**PLATEFORME INDUSTRIELLE DE
VALORISATION
DE DECHETS NON DANGEREUX DES
PROFESSIONNELS**

SAINT-PIERRE DE LA REUNION (974)

**MEMOIRE EN REPONSE A LA DEMANDE DE COMPLEMENTS
du 05 juillet 2022**

Le présent document constitue le mémoire en réponse à cette demande de compléments.

Figure 1 : Schéma de gestion des eaux usées industrielles de la plateforme de compostage »

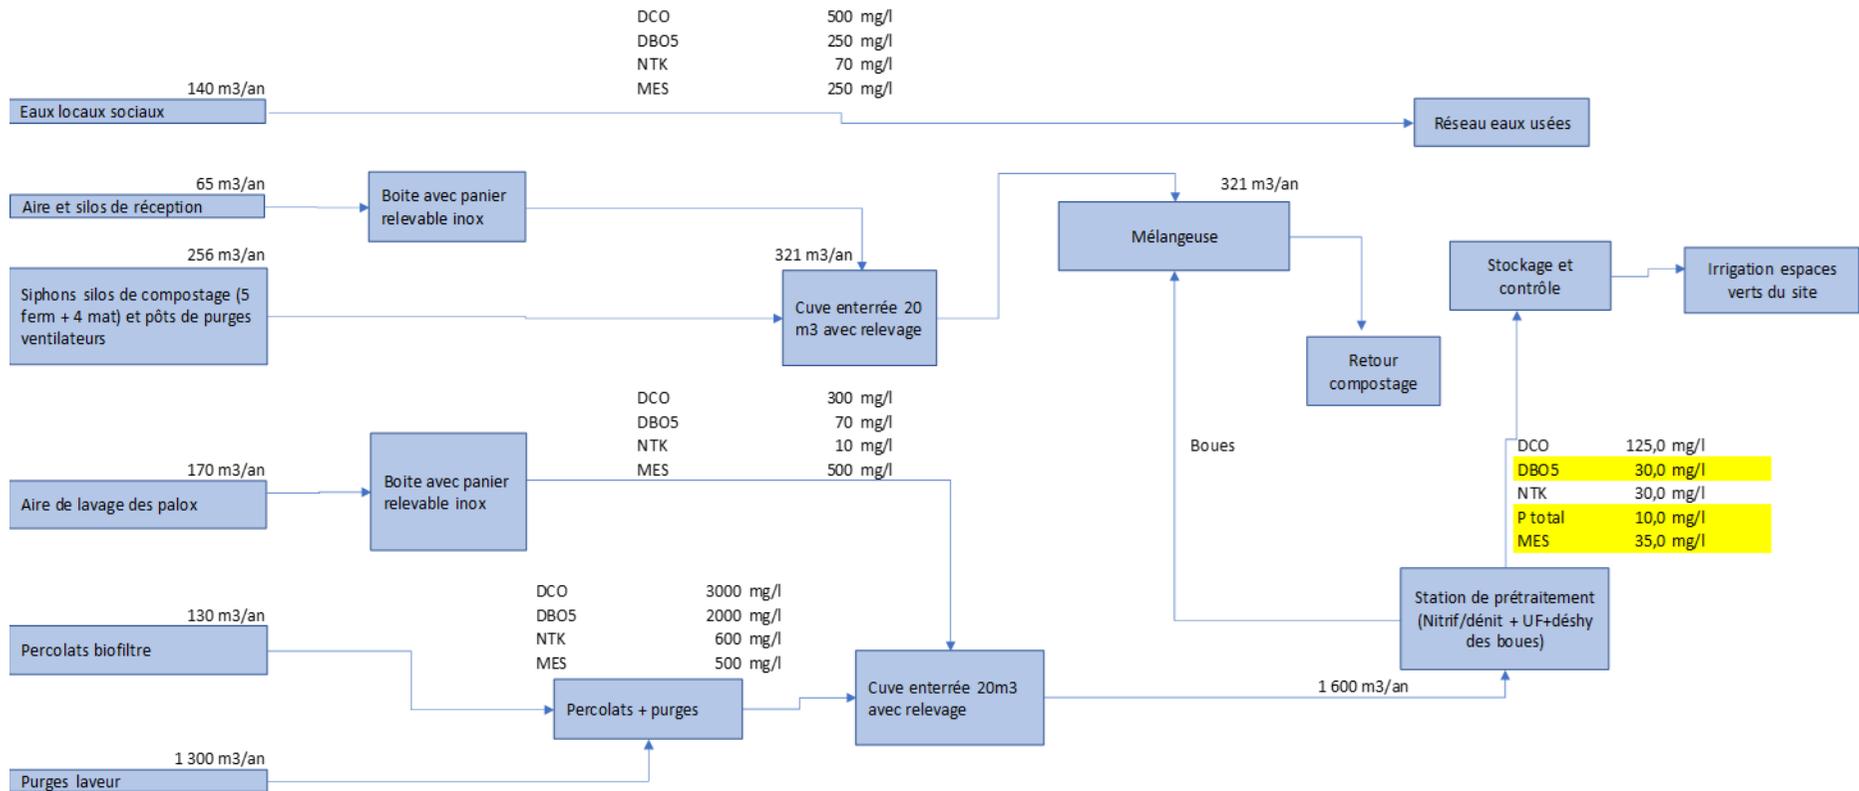
Les pages 122 à 124 de l'ancienne version et pages 122 à 126 de la pièce modifiée de l'**étude d'incidences (pièce n°7), paragraphe 1.1.1.4, chapitre Analyse des incidences relatif à l'analyse des incidences directes, indirectes, temporaires et permanentes sur l'environnement** est **modifiée** comme suit :

Les caractéristiques des eaux ont été évaluées à partir de données sur des sites similaires (voir figure en page suivante).

Concentration	Flux journalier
		4,4 m3
kg DCO	125 mg/l	0,55 kg
kg DBO5	30 mg/l	0,13 kg
kg NTK	30 mg/l	0,13 kg
kg P total	10 mg/l	0,04 kg
kg de MES	35 mg/l	0,15 kg

Figure 12 : Schéma hydraulique de la gestion des eaux pluviales

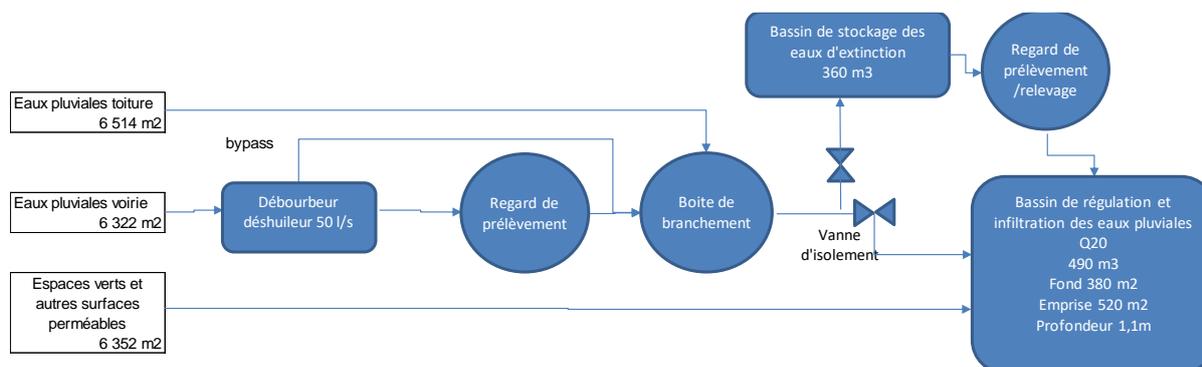
La pièce 4, Présentation du projet, chapitre Présentation générale de la plateforme de valorisation des déchets non dangereux des professionnels Valoré, paragraphe 3.4.2.2 Gestion des eaux pluviales, pages 21 à 23 (ancienne version) et pages 24 à 27 (version modifiée), est ainsi modifiée :

Le calcul a été modifié compte tenu des remarques et ajusté aux variations de surfaces.

Le schéma hydraulique de la gestion des eaux pluviales est le suivant :

Le plan masse mis à jour avec le dimensionnement du bassin corrigé est fourni en Annexe 1 du mémoire.

Figure 2 : Schéma hydraulique de la gestion des eaux pluviales

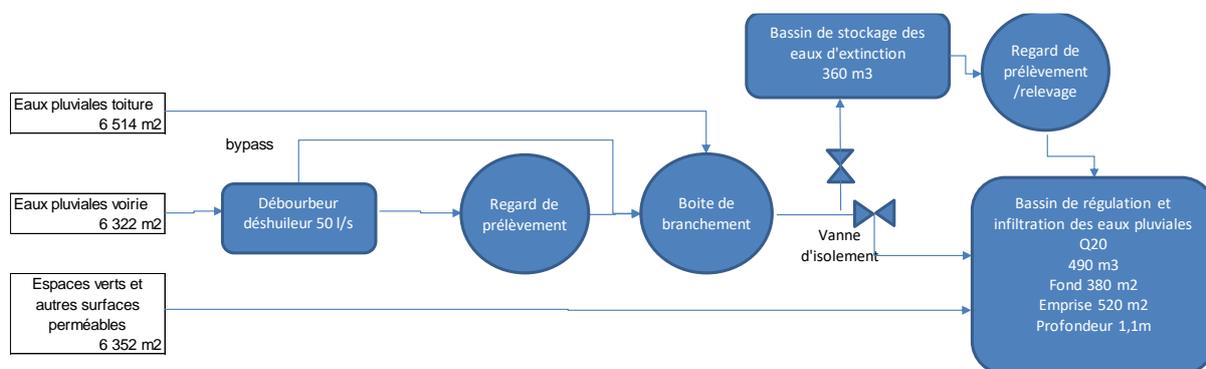
Le calcul a été modifié compte tenu des remarques et ajusté aux variations de surfaces.

Gestion des eaux pluviales, pages 21 à 23 (ancienne version) et pages 24 à 27 (version modifiée), est ainsi **modifiée** :

Le schéma hydraulique de la gestion des eaux pluviales est le suivant :

DESENFUMAGE : calcul

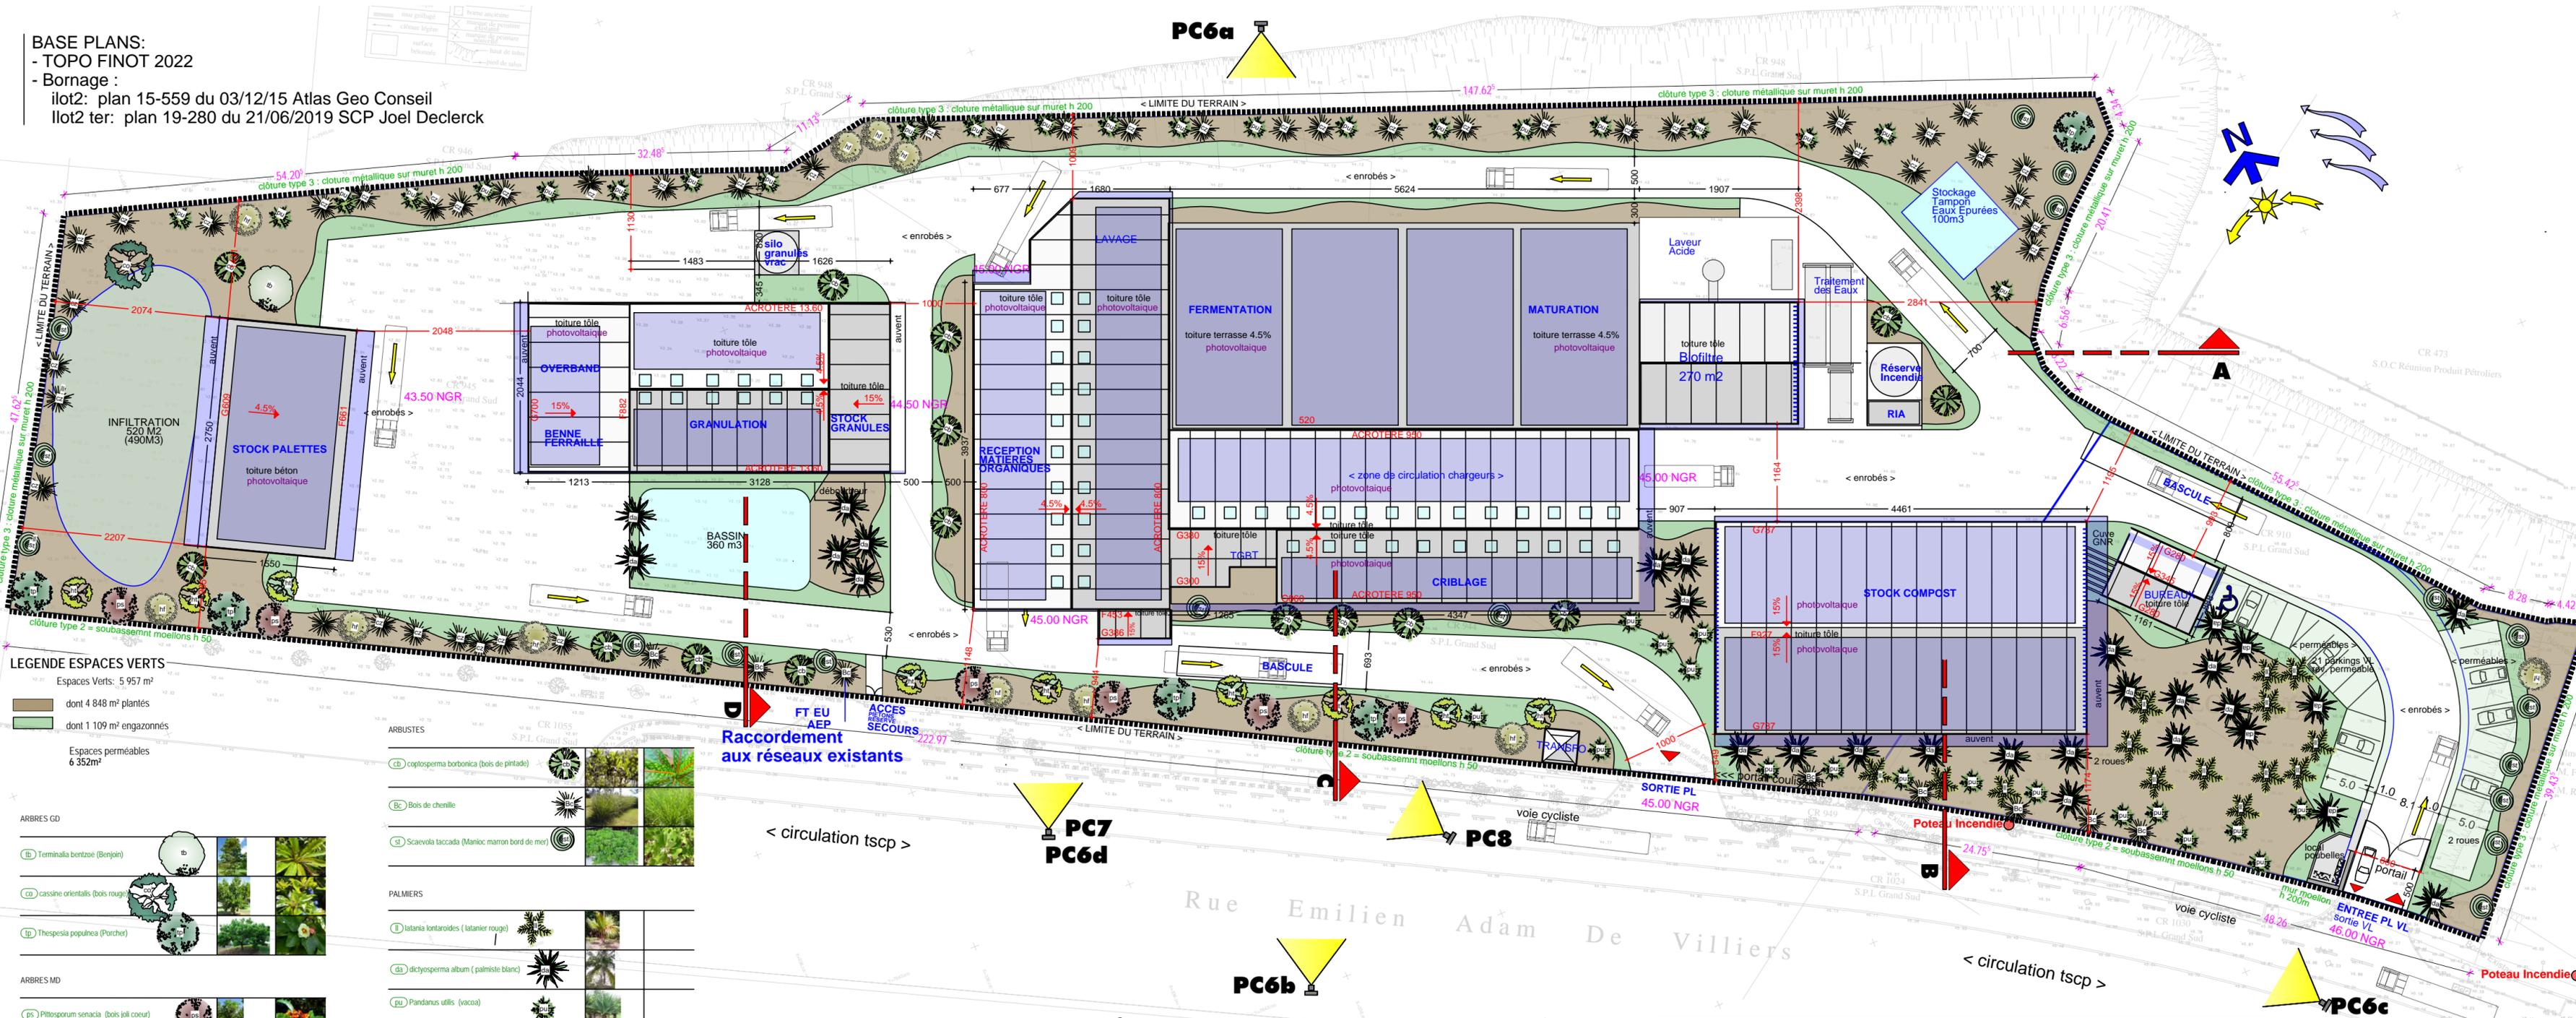
Les justificatifs du calcul et l'implantation des dispositifs sont fournis le plan ci-après. »

Le plan de toiture où figurent les exutoires de désenfumage est fourni en Annexe 1 de ce mémoire.

Ce plan figure en Annexe 1 du mémoire en réponse.
